Boletim Técnico

CDX-4187/4287

Númer 15/99

CORREÇÃO DO CÓDIGO DE PEÇA

• Página 41 do Manual de Serviço

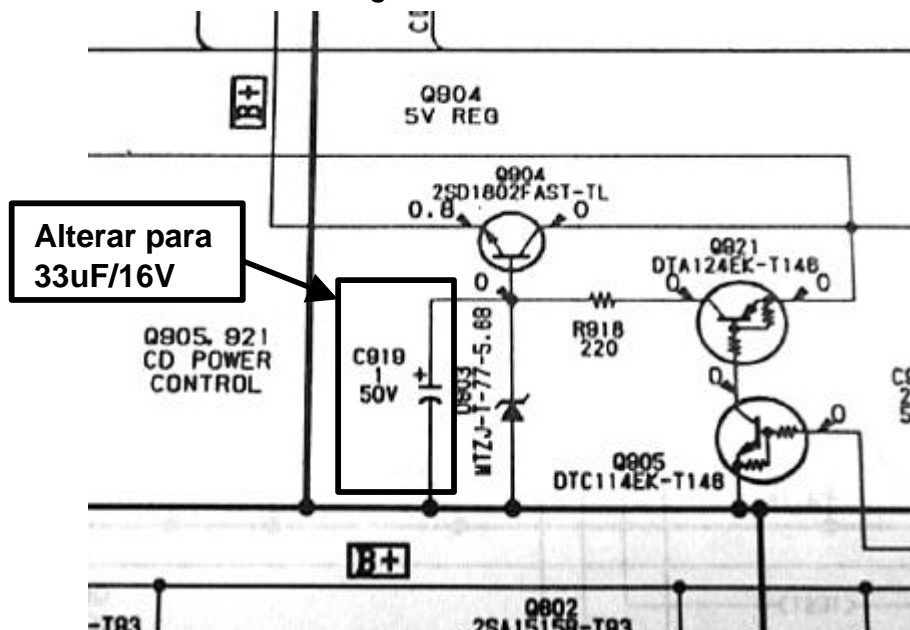
- Houve erro no código da peça conforme abaixo relacionado .
- Favor alterar no Manual de Serviço.

Errado

Ref.No.	Código	Descrição
C919	1-126-160-11	ELECT 1Uf 20% 50V

Correto

Ref.No.	Código	Descrição
C919	1-124-235-61	ELECT 33Uf 20% 16V
